“PONTE DEI GRILLI”

POZZO ESPLORATIVO ARMONIA 1dir

INTEGRAZIONI

Elaborato II.1

Figura 1. Estratto PGRA RER – Mappa delle Pericolosità e degli elementi potenzialmente esposti- Reticolo principale e secondario. L'area di cantiere (poligono rosso) ricade all'interno della classe di pericolosità P2.

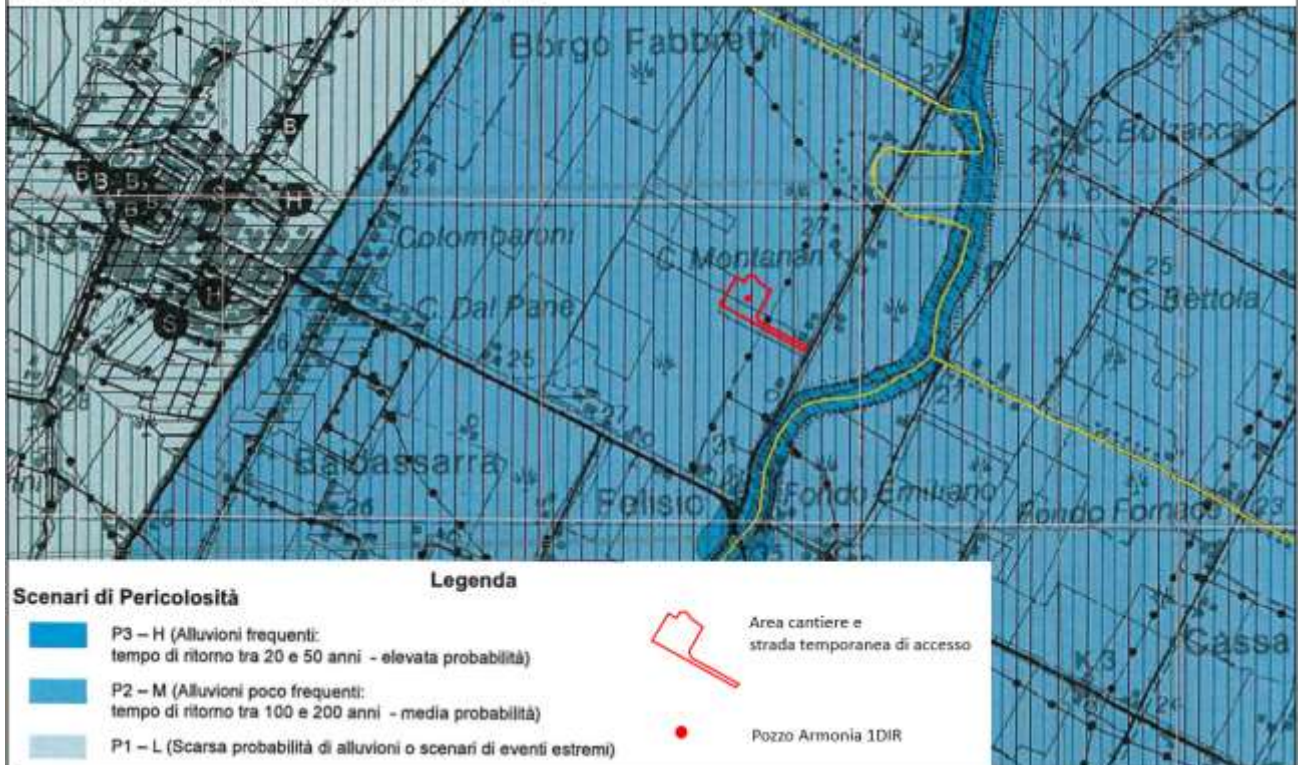
1 Venga integrata la relazione idrogeologica ed idraulica tenendo conto che attualmente il cantiere ricade in zona P2 – alluvioni poco frequenti del piano di bacino

La consultazione della Mappa della pericolosità e degli elementi potenzialmente esposti del relativo Piano di Gestione del Rischio Alluvioni (PGRA), per gli ambiti territoriali: Reticolo naturale principale e secondario e Reticolo secondario di pianura, mappano l'area di cantiere in scenario di pericolosità P2 – M (Alluvioni poco frequenti: tempo di ritorno tra 100 e 200 anni – media probabilità), come già indicato nella relazione idraulica allegata al progetto ed ai documenti di VIA, in cui già si faceva riferimento alla Direttiva Alluvioni.

Per quanto concerne l'area d'intervento, dalla Relazione del PAI si evinceva che con riferimento alla condizione di massimo rischio, ovvero di battente con Tr200, la massima altezza idraulica nelle sezioni idrauliche di riferimento venisse valutata come +32,92 s.l.m., ovvero -1,34 m rispetto alla quota arginale circostante. E pertanto l'area risulta in sicurezza idraulica con Tr200 anni.

La cartografia del PGRA inserisce invece come predetto l'area in P2- M (Alluvioni poco frequenti: tempo di ritorno tra 100 e 200 anni - media probabilità).

Questo in relazione al fatto che le perimetrazioni del PGRA, come si evince dalla relazione piano, effettuate con valutazioni di tipo qualitativo, hanno inserito in classe di pericolosità P2: 1) le celle idrauliche contigue ad aree ad alta probabilità di inondazione di altri corsi d'acqua; 2) celle idrauliche contigue a celle P3 o a tratti con possibili sormonti per $50 < Tr \leq 200$ anni.

L'area in esame, in relazione alla criticità delle sezioni di monte, in corrispondenza del Ponte Felisio sulla S.P. 22, viene considerata dunque alluvionabile come "area di transito", con battente convenzionale nell'area di potenziale esondazione (APE) di 0,30 m per l'evento duecentennale.

Il progetto prevede per l'area di cantiere la realizzazione di una piazzola rialzata rispetto all'attuale quota del piano campagna mediamente di circa 0,40 m (+0,10 m rispetto al battente di transito Tr200) e pertanto risulterà in condizioni di sicurezza idraulica per eventi alluvionali con Tr200 anni.

Figura 3. Tav.II-3. Mappa del territorio circoscritto al cantiere (poligono rosso) con rappresentazione in pianta della deviazione del pozzo (linea gialla).

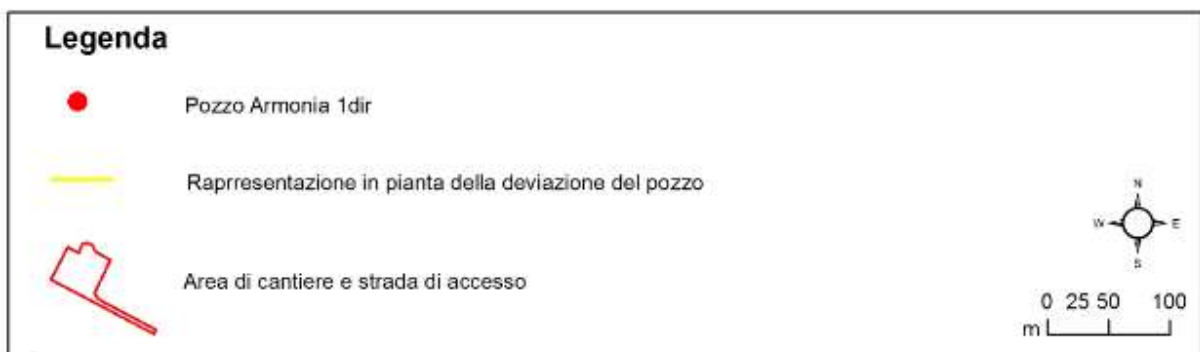
2 Vengano presentati prospetti del cantiere con impianto di perforazione montato e una mappa del territorio con la rappresentazione in pianta della deviazione del pozzo

La figura sottostante mostra una mappa del territorio con la rappresentazione in pianta della deviazione del pozzo.
